平陆县 100MW 农光互补光伏发电项目

监理工程师通知单

编号: ZHJL-JLTZ-PL-102

主题: 关于阳朝区电缆桥架安装、电缆敷设整改事宜

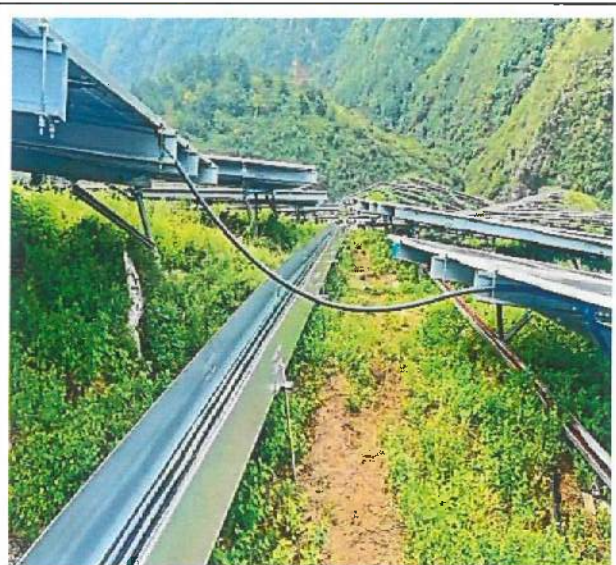
内容: 8月3日监理人员在阳朝27区电气安装现场巡查发现问题:

- 1、该区部分直流电缆套管长度超过1米以上(包括软管敷设),未按要求使用电缆桥架;
- 2、电缆桥架支架严重倾斜,不符合支架承载力要求;
- 3、电缆桥架弯曲变形,直角转弯未使用成品桥架,施工工艺不符合要求。

现要求贵司技术人员对阳朝区所有桥架支架、桥架安装、电缆敷设,按照相关要求逐项检查整改,确保工程质量。
